con la presente si inviano le Osservazioni contro il Progetto di un impianto eolico codice procedura ID_VIP/ID_MATTIM: 12691 denominato "Pitigliano" ubicato nei comuni di Pitigliano (GR) e Sorano (GR) costituito da 20 (venti) aerogeneratori di potenza nominale 7,0 MW per un totale di 140,0 MW con relative opere connesse ed infrastrutture indispensabili.
Cordiali saluti

“Progetto di un impianto eolico denominato “Pitigliano” ubicato nei comuni di Pitigliano (GR) e Sorano (GR) costituito da 20 (venti) aerogeneratori di potenza nominale 7,0 MW per un totale di 140,0 MW con relative opere connesse ed infrastrutture indispensabili”

TESTO DELLE OSSERVAZIONI

Immagine 1. Vincoli ex art. 136 del CBC dal PIT della Regione Toscana e zona approssimativa dove è progettato l'impianto industriale.

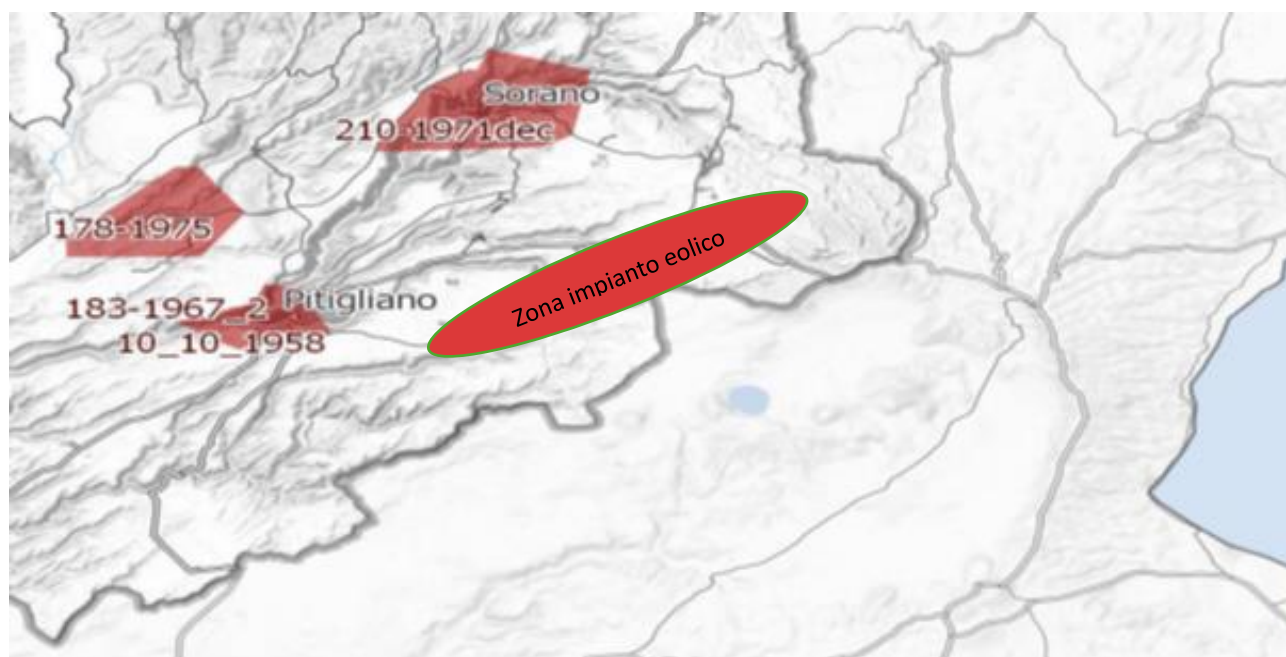
Al contrario di quanto sostiene la proponente, si evidenzia che l'impianto eolico industriale citato non solo ricadrebbe con tutti e 20 gli aerogeneratori all'interno delle fasce di rispetto di 3 km di due vincoli paesaggistici di notevole interesse pubblico esistenti nella Regione Lazio e con una parte di essi nel vincolo paesaggistico del Centro abitato di Sorano (GR) quindi in aree non idonee all'installazione di impianti di energia rinnovabile. Addirittura, alcuni aerogeneratori sarebbero ubicati a poche centinaia di metri dai perimetri dei due vincoli paesaggistici laziali ex art 136 del CBC. Ma la non idoneità dell'area non sarebbe certificata soltanto da questi vincoli paesaggistici ma anche dalle fasce di rispetto dei Beni della Parte seconda del CBC numerosi nel territorio interessato dal progetto dell'impianto eolico. Infatti la Proponente a pag 11 del SIA scrive: *"L'area interessata si trova all'esterno delle aree SIN individuate in Toscana e dista circa: 2,8 km dal centro abitato di Pitigliano, 2,7 km dal centro abitato di Onano, 2,8 km dal centro abitato di Latera"*. Quindi l'impianto come certifica la proponente potrebbe ricadere all'interno delle fasce di rispetto dei Centri Storici dei paesi citati e comunque li lambirebbe. Incompatibile sarebbe l'ubicazione di una parte del cavidotto che ricadrebbe nelle fasce di rispetto

Inoltre, come sostiene la Proponente parte dell'impianto si verrebbe a trovare a 3,5 km dal centro abitato di Sorano. Infatti, tre degli aerogeneratori WTG 08, 09, 10 sono addirittura all'interno delle fasce di rispetto dei 3 km del suo vincolo paesaggistico di notevole interesse pubblico ex art 136 del CBC. Si evidenzia che così si crea

un'ulteriore incompatibilità con la tutela del Paesaggio.

Immagine 3. Cumulo di una parte di impianti eolici, fotovoltaici e geotermici industriali in progettazione ed esistenti intorno all’eolico industriale “Pitigliano”.

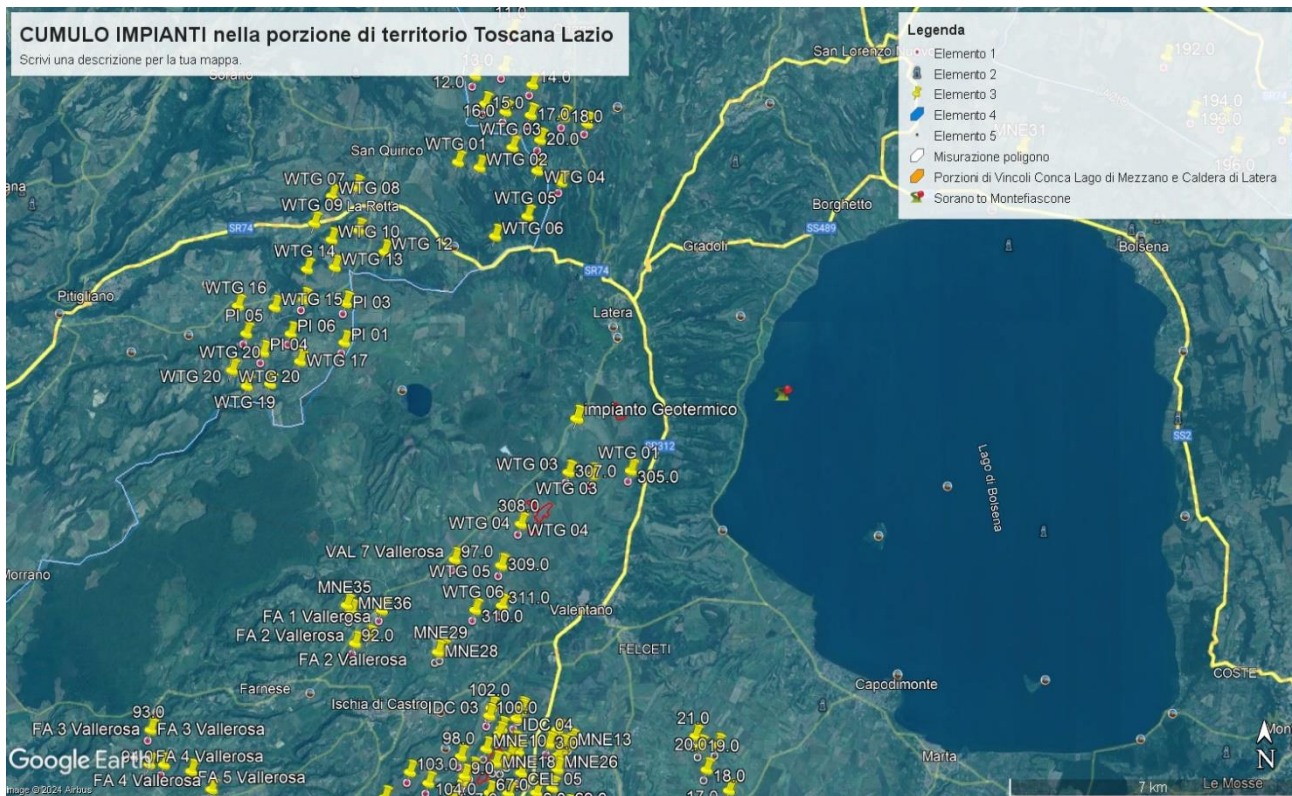
Tornando alle Linee guida nazionali, l’allegato IV dedica il paragrafo 3 agli impatti visivi e quelli sui Beni Culturali, Paesaggistici, Naturalistici e Culturali, ecc. Viene detto che la valutazione dell’impatto visivo dovrà essere effettuata tenendo conto “degli elementi caratterizzanti e qualificanti il paesaggio, effettuata alle diverse scale di studio (vasta, intermedia e di dettaglio...”. Le analisi debbono non solo definire l’area di visibilità dell’impianto eolico industriale, ma anche il modo in cui l’impianto viene percepito all’interno del bacino visivo. Le analisi visive debbono inoltre tener in opportuna considerazione gli effetti cumulativi derivanti dalla compresenza di più impianti”. Nella Relazione Paesaggistica e nello Studio di Impatto Ambientale prodotte dalla proponente come già evidenziato è stato ignorato il vincolo paesaggistico di notevole interesse pubblico ex articolo 136 del Codice dei Beni

Culturali “*Ambito paesaggistico, geologico e geomorfologico dell’orlo della caldera di Latera ...*” Non vengono nemmeno citati gli impianti eolici in progetto al MASE, il “Rempillo” (6 aerogeneratori) e un altro in verifica amministrativa di 14 aerogeneratori e 72, 6 MW. Ad oggi nei territori di Pitigliano, Sorano e in quello limitrofo potenzialmente potrebbero essere insediati 40 aerogeneratori alti 200 metri e larghi 170. Ma la proponente non cita neanche altri impianti che creerebbero il cumulo e quindi maggiore impatto. Infatti, sul territorio della “Città del Tufo” (Sorano e Pitigliano) impatterebbero anche l’impianto eolico “Montarzo” di Onano con 13 aerogeneratori con le dimensioni ricordate, l’altro eolico industriale nel territorio di Valentano con sette aerogeneratori (stesse dimensioni), gli impianti di Farnese con un minieolico di 3 Torri alte 60 metri già installate in località Poggio del Crognolo e l’impianto eolico industriale “Vallerosa” (7 aerogeneratori alti 200 metri e larghi 158 metri) in procedura VIA presso la Regione Lazio. Inoltre, altri impianti del minieolico già presenti a Valentano, Cellere e Piansano e due progetti eolici industriali con le stesse dimensioni (200 m x 170 m) nel Comune di Ischia di Castro. La valutazione del cumulo non prende neanche in considerazione gli impianti industriali di fotovoltaico e agrivoltaico in progetto a Farnese, Valentano, Ischia di Castro, Cellere. L’impianto geotermico in procedura Via al MASE, progettato nella Caldera di Latera. Quindi è stata effettuata una valutazione del potenziale impatto cumulativo non veritiera a dispetto di quanto affermato dalla proponente che sostiene di aver preso in considerazione uno spazio di 10 km intorno al suo impianto per gli impatti che si creerebbero.

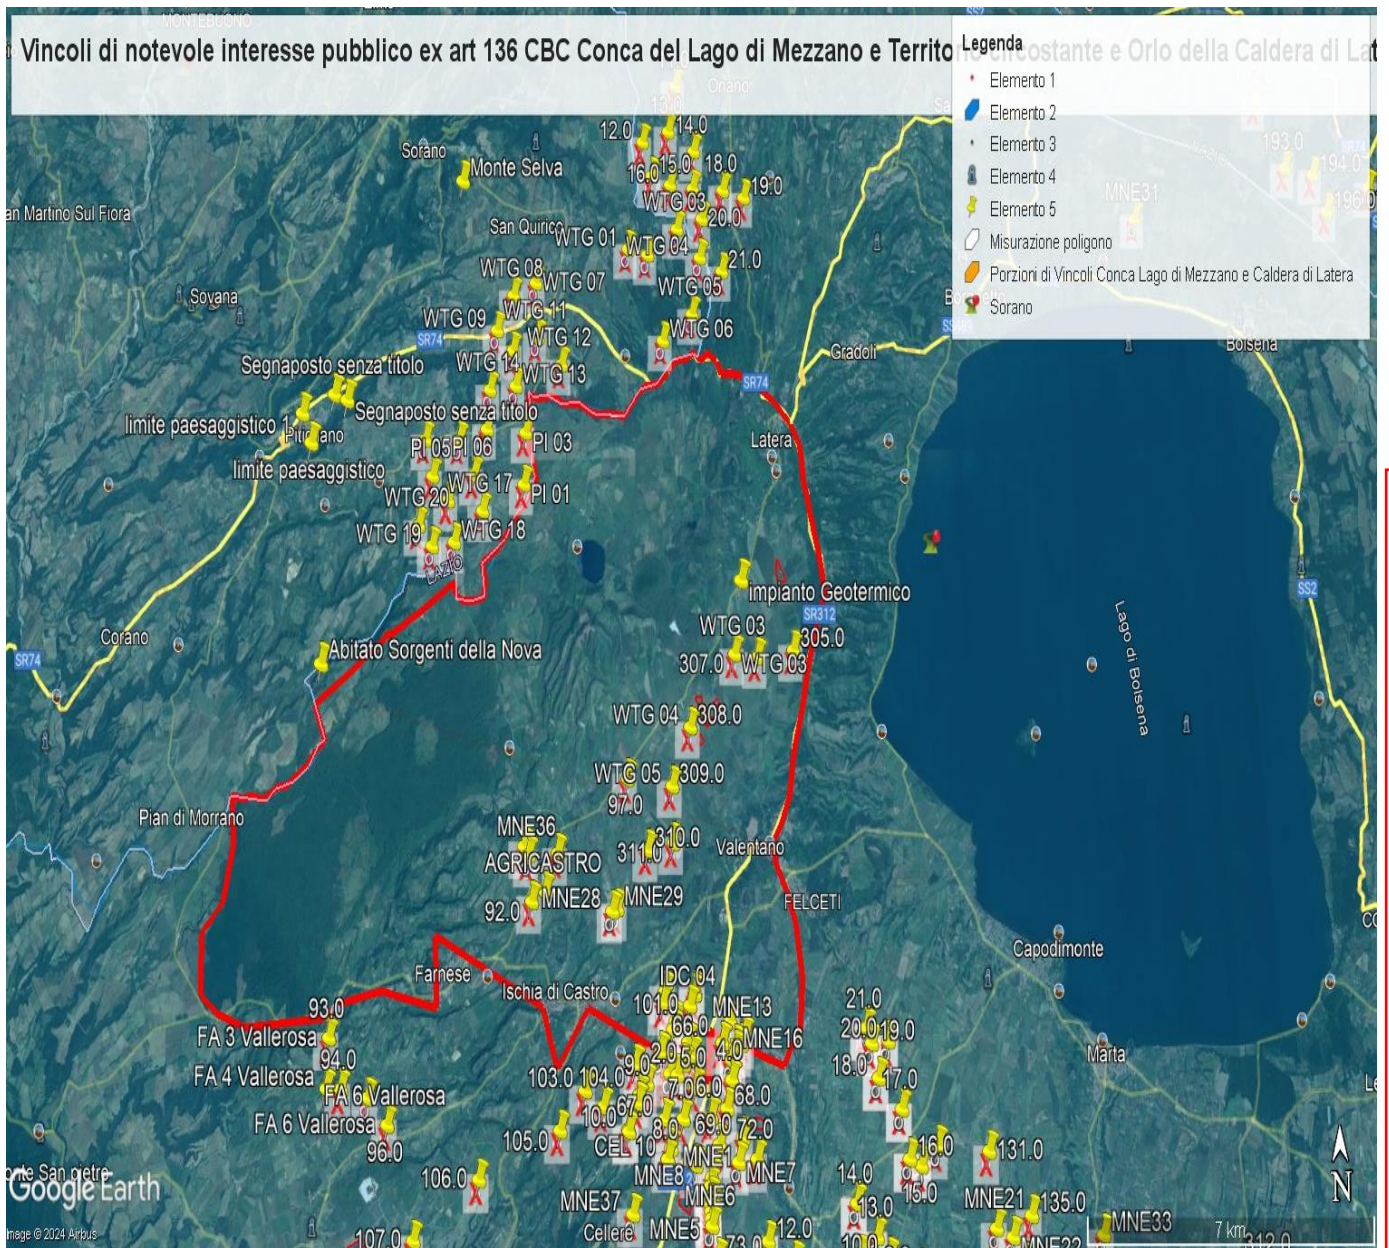
Il progetto è inteso essere realizzato in un'area caratterizzata da numerosi vincoli di carattere archeologico e non rispetta le dovute distanze da essi.

IMMAGINE n. 3 Impianto eolico industriale "Pitigliano" e distanze aerogeneratori dai Vincolo "Orlo della Caldera di Latera.

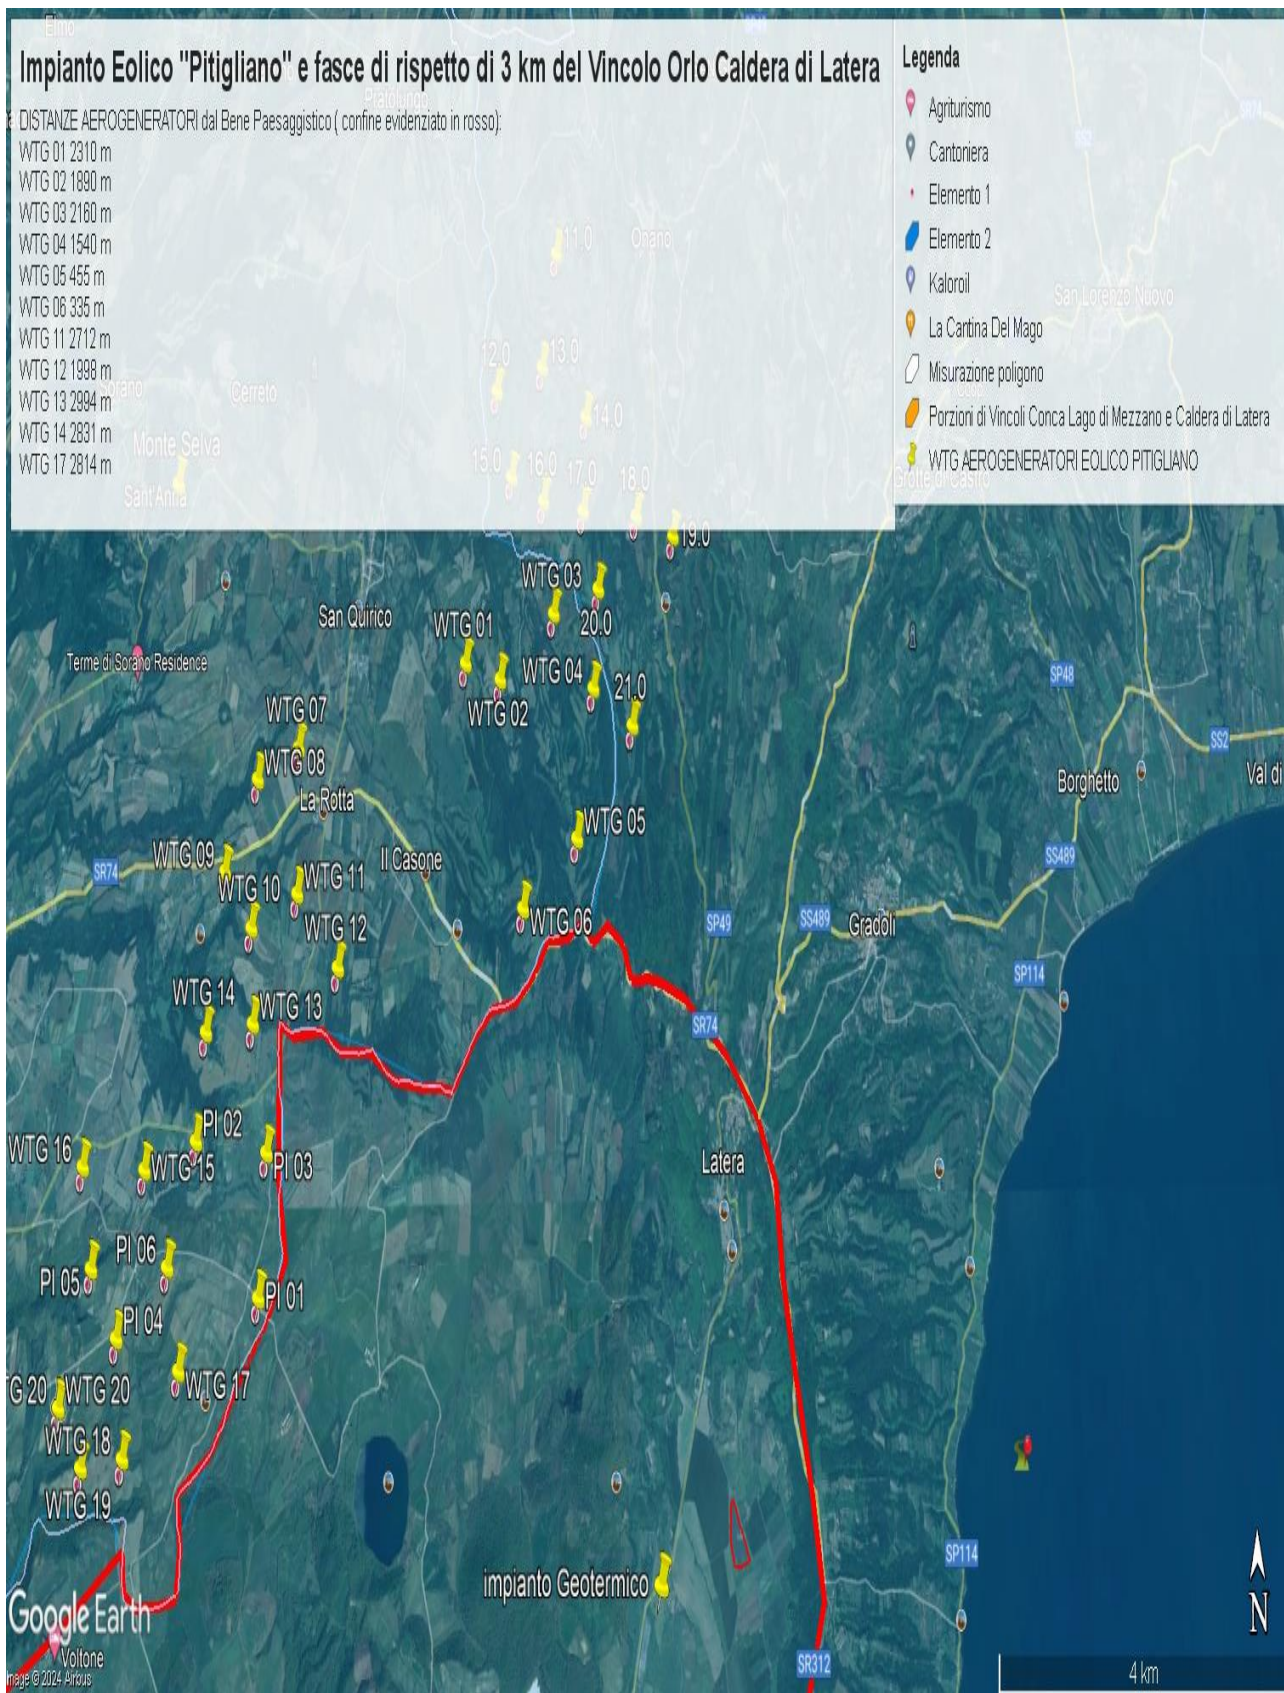
IMMAGINE n. 4 Si evidenzia che i tre aerogeneratori WTG 07, WTG 08 e WTG 09 impattano con il vincolo paesaggistico di notevole interesse pubblico del Centro Storico di Sorano. Il WTG 07 si troverebbe a 2828 m, WTG 08 2504 e WTG 09 2990. Il cavidotto dell'impianto invece impatta in buona parte del Vincolo paesaggistico ex art. 136 del CBC del Centro Storico di Pitigliano.

IMMAGINE n 5. Mappa eolici elaborata dall'Associazione Amici della Terra. La mappa evidenzia il cumulo degli impianti tra Lazio e Toscana.

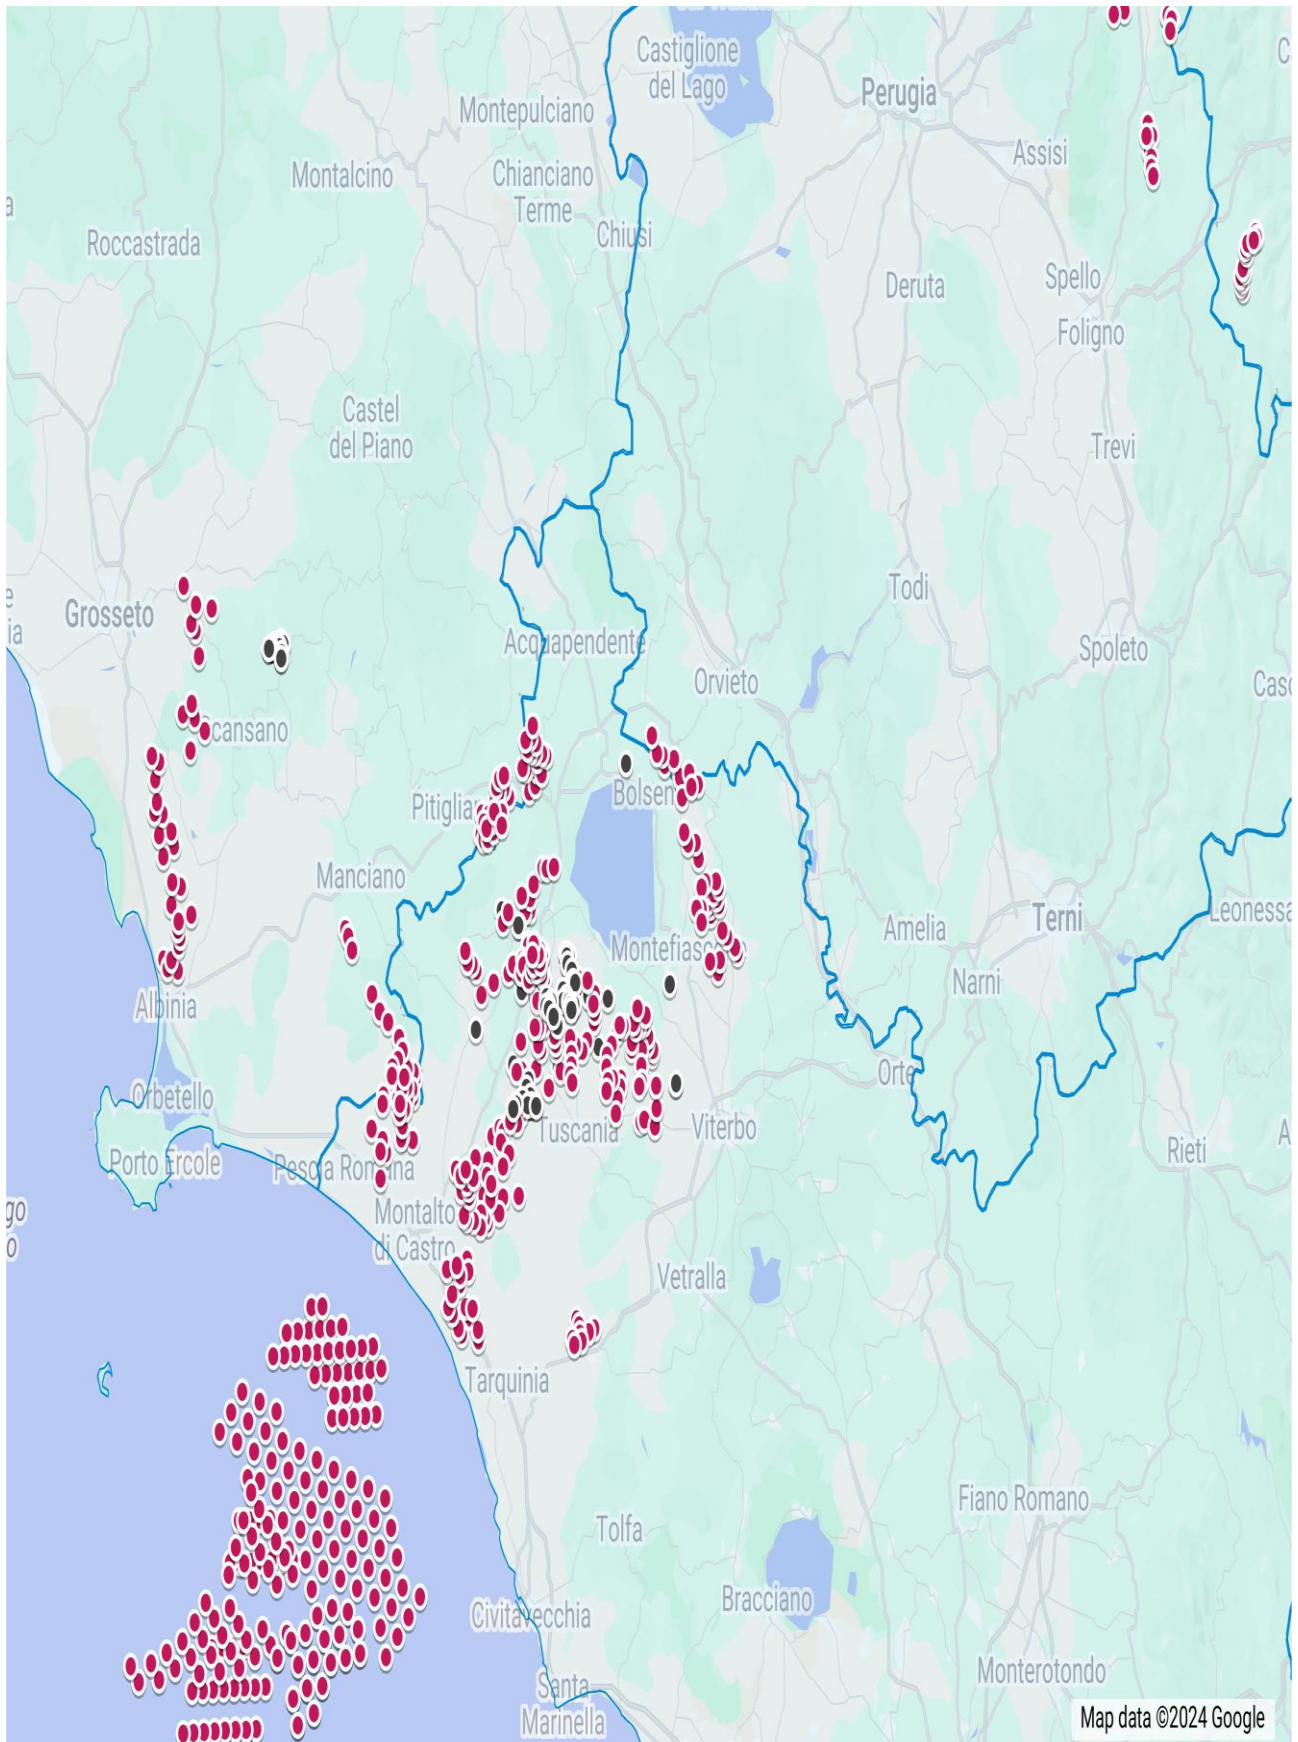
Riguardo al cumulo degli impianti FER, le mappe prodotte dalla proponente riguardano, come già evidenziato, soltanto una parte molto piccola degli impianti FER dell'area intermedia e vasta e in particolare di quelli eolici che contribuiscono a creare un notevole cumulo e la saturazione del territorio tosco laziale. Riguardo al cumulo dei soli impianti eolici si riporta la mappa dell'intervisibilità degli impianti eolici elaborata dall'Associazione nazionale “Amici della Terra”.
